Cathédrale d'Amiens (France) No 162bis

Cathédrale d'Amiens

Modification

Plan indiquant les délimitations de la zone tampon proposée

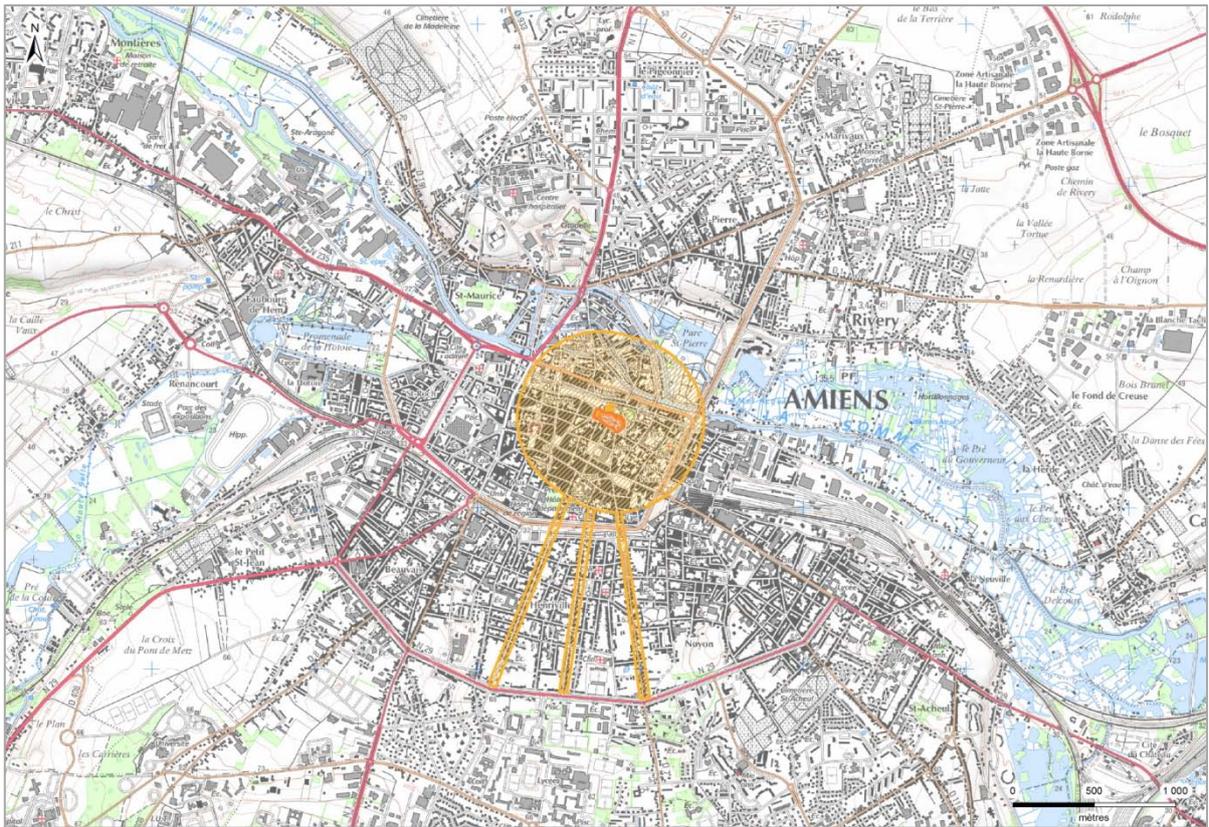
L'ICOMOS considère que la zone tampon proposée constitue un ensemble cohérent qui enserme le bien et qui protège ses axes privilégiés d'observation par les voies d'accès sud.

L'ICOMOS recommande que la zone tampon proposée pour la Cathédrale d'Amiens, France, soit **approuvée**.
